補足説明資料

型式指定申請書 添付書類 13 記載事項比較表

本書は、型式指定申請書の添付書類 13「外運搬規則第六条若しくは第七条及び第十一条に定める技術上の基準（容器に係るものに限る。）への適合性に関する説明書」の記載事項について、原規規発第 22061412 号により設計（変更）承認（以下「先行設計承認」という。）を受けた核燃料輸送物設計変更承認申請書<sup>(注)</sup>（以下「先行設計承認申請書」という。）の記載事項との比較を示すものである。

(イ)-第 A.1 表 輸送容器 1 基に収納する核燃料物質の仕様

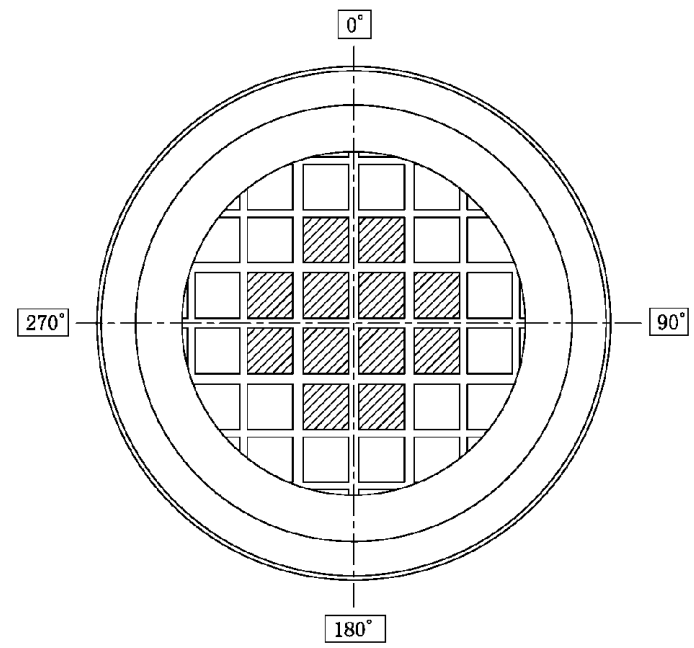
15×15 燃料追加に伴う記載の追加

回収ウランは収納対象外であり、収納条件から削除

(イ)-第 D.1 図 PWR 燃料集合体全体図 (17×17 燃料 代表例)

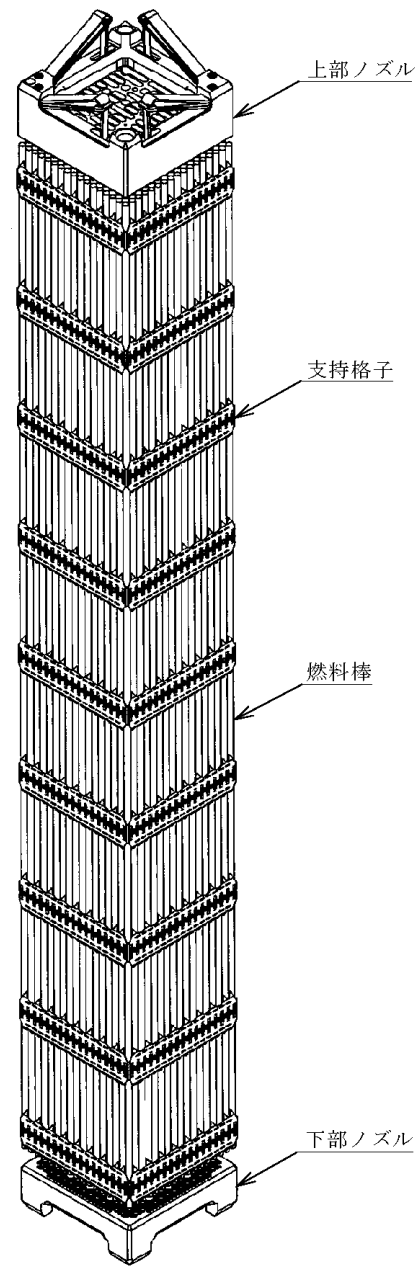
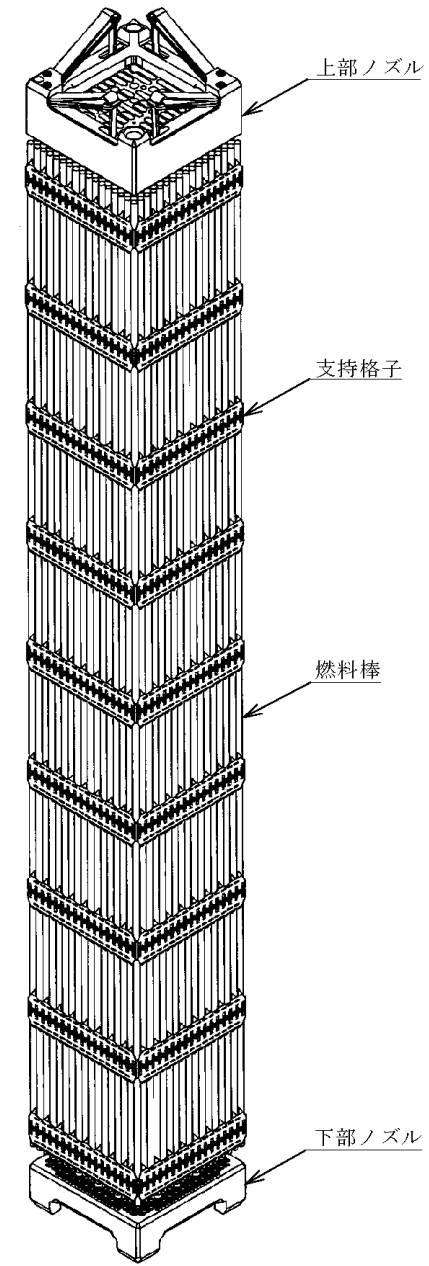
15×15 燃料追加に伴う記載の追加

(i)-第 D.6 図 バーナブルボイズン集合体 (17×17 燃料用 代表例)

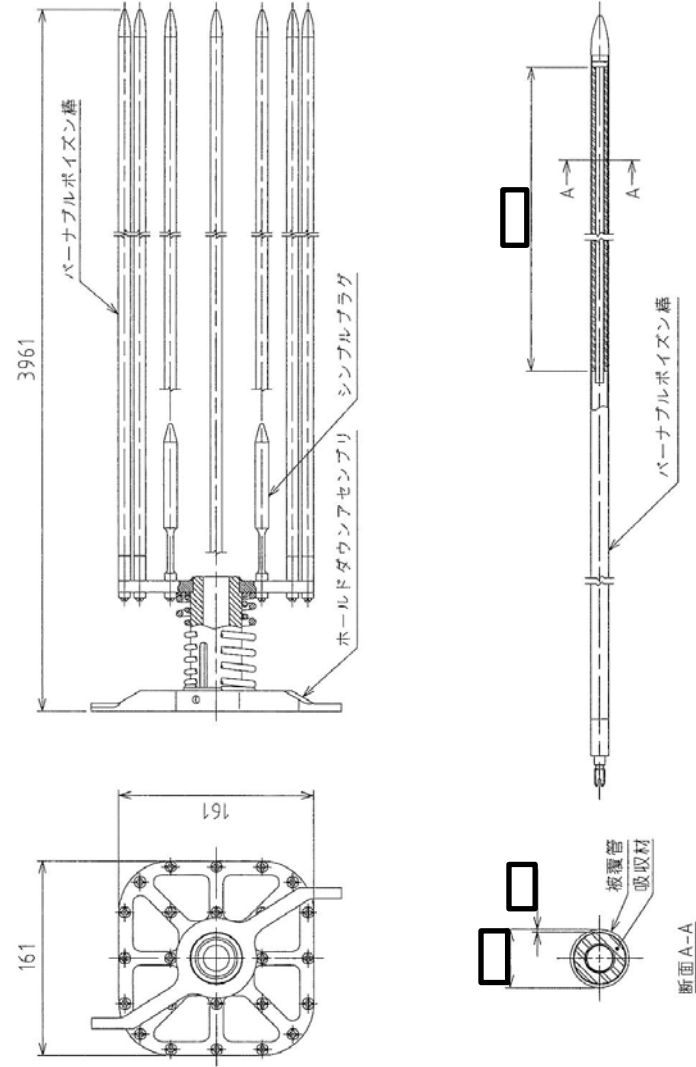
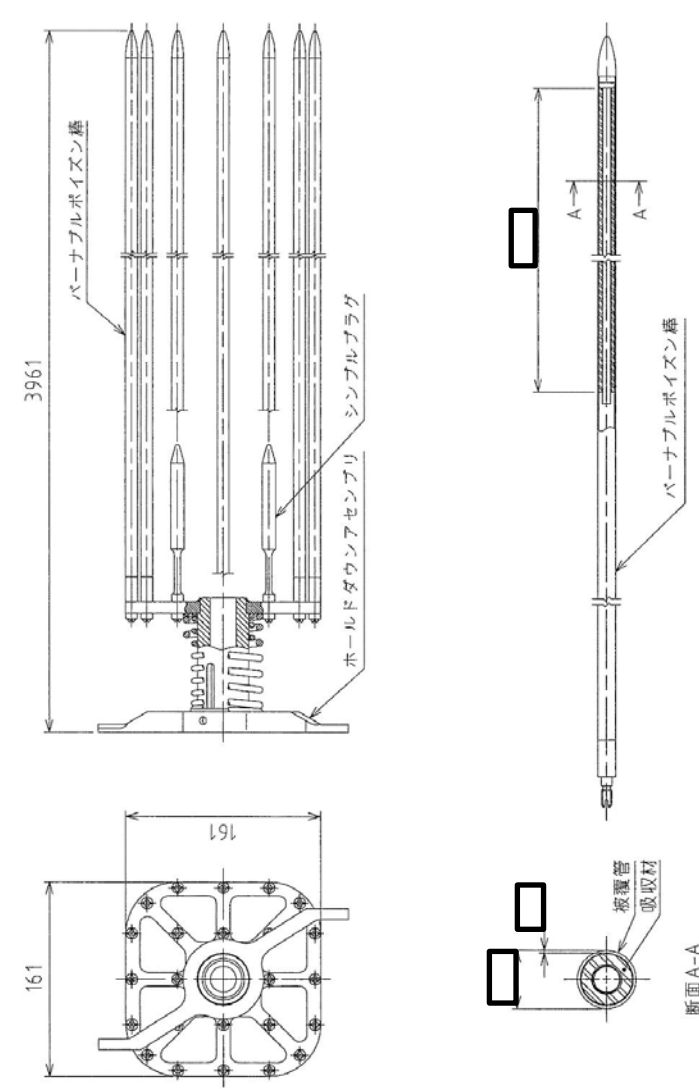
15×15燃料追加に伴う記載の追加

※バーナブルボイズン棒は、制御棒内シンブル内に挿入される。  
 (i)-第 D.8 図 バーナブルボイズン集合体挿入図 (17×17 燃料 (A型) 代表例)

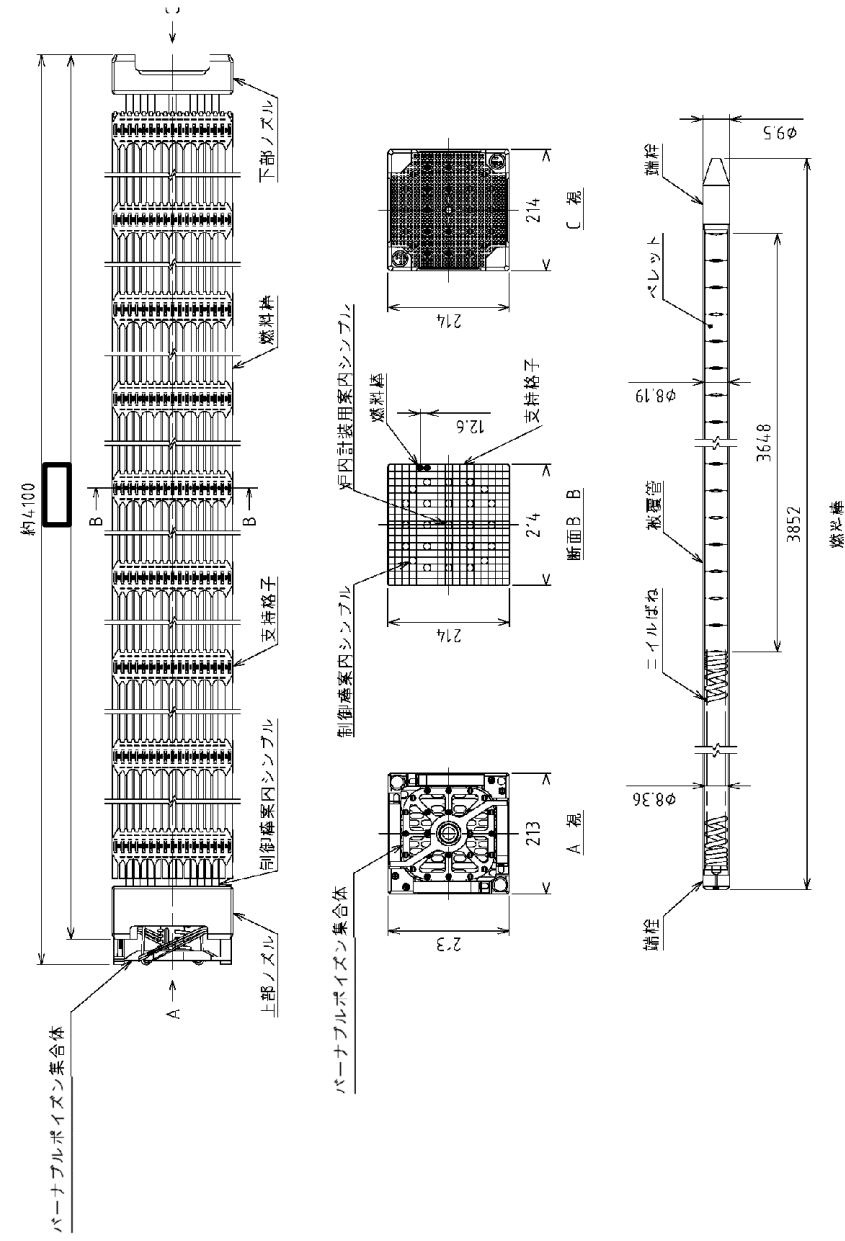
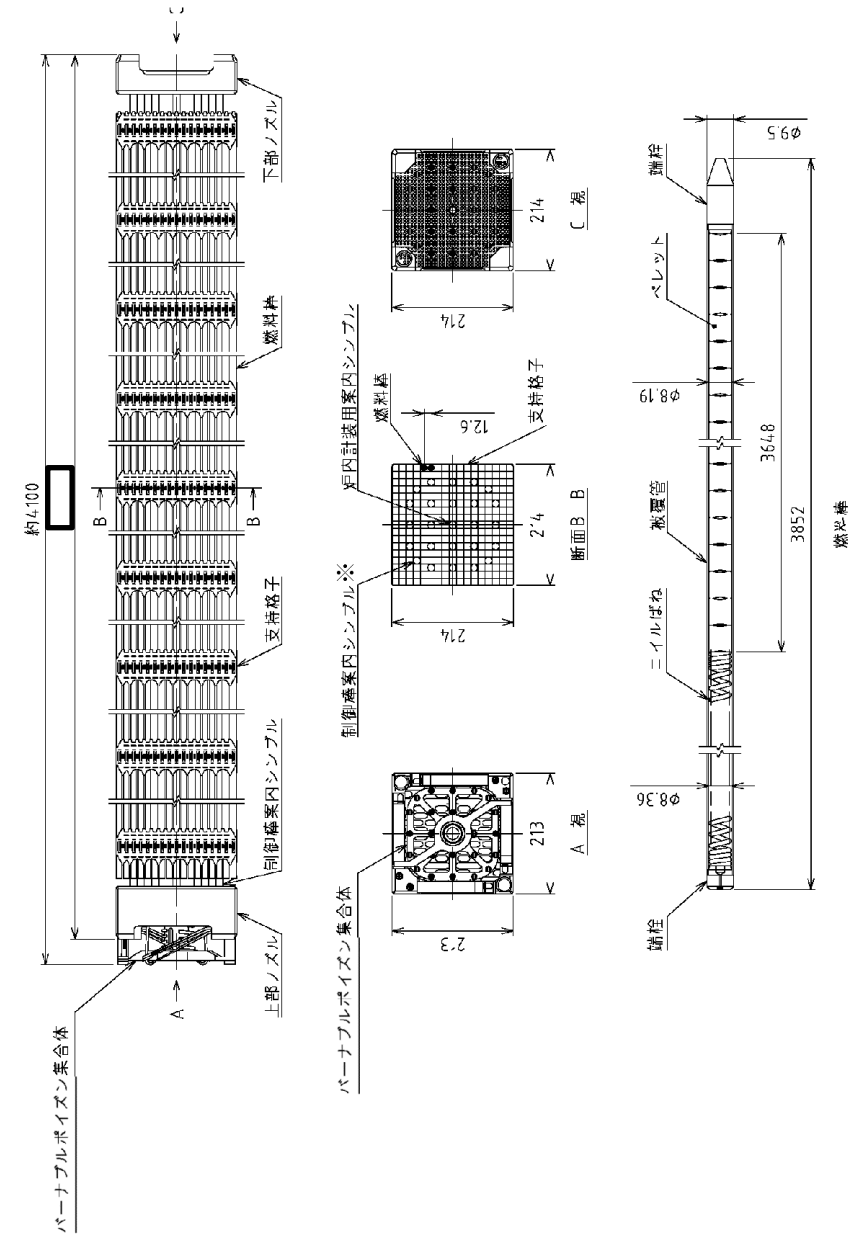
15×15 燃料追加に伴う記載の追加
